耐津波設計に係る設工認審査ガイドの改正

令和 5 年 1 月 18 日
原子力規制庁

耐津波設計に係る設工認審査ガイドの一部改正について（案）に関する提出意見及び提出意見に対する考え方（案）

図 2.6 津波の砕波発生があると推定する場合の水理試験から得た時刻歴データの例

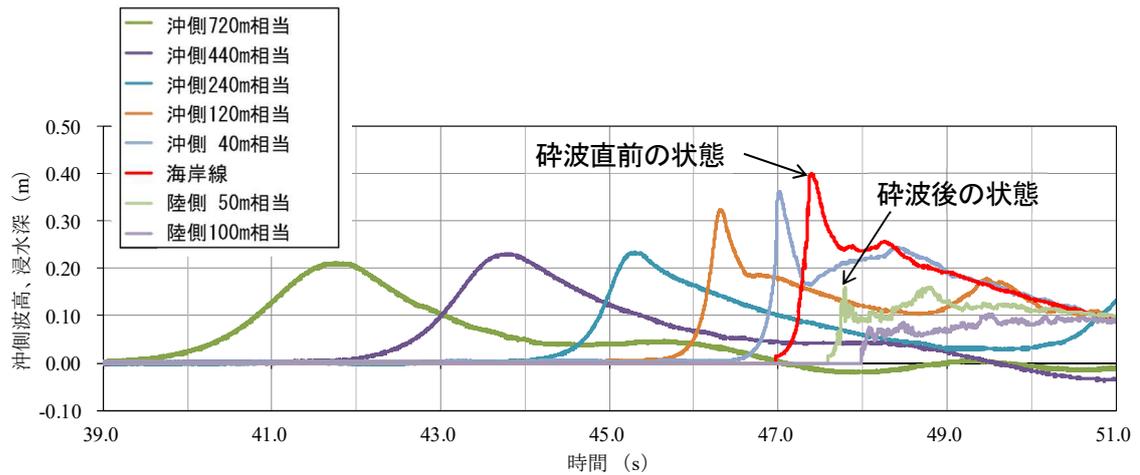
No.	提出意見	考え方
	<p>・ 59ページの5行目「約50m相当」と図2.6の「50m相当」とは、どちらかに字句を統一したほうがよい。</p> <p>・ 60ページの解説の12行目「・図2.7・・・」の文頭のインデントの位置が適当ではない。</p>	<p>御意見を踏まえ、図2.6の凡例の記載に合わせて、以下のように字句を統一します。</p> <p>【変更前】 さらに、海岸線より陸側(約50m相当)では、碎波後の低い浸水深の状態を示しており、</p> <p>【変更後】 さらに、海岸線より陸側50m相当では、碎波後の低い浸水深の状態を示しており、</p> <p>御意見を踏まえ、インデントの位置等を修正します。</p>

- ・津波の砕波発生があると推定する場合の例として、水理試験から得た通過波の沖側波高及び浸水深に係る時刻歴データを図 2.6 に例示する。
- ・図 2.6 の例では、津波が沖側から海岸線に近づくにつれ沖側波高が高くなりかつ周期が短くなり、海岸線近傍で砕波直前の最大浸水深及び最小周期となる特徴的な状態を示している。さらに、海岸線より陸側 50m 相当では、砕波後の低い浸水深の状態を示しており、これらのことから、海岸線近傍で砕波が発生するとみなすことができる。
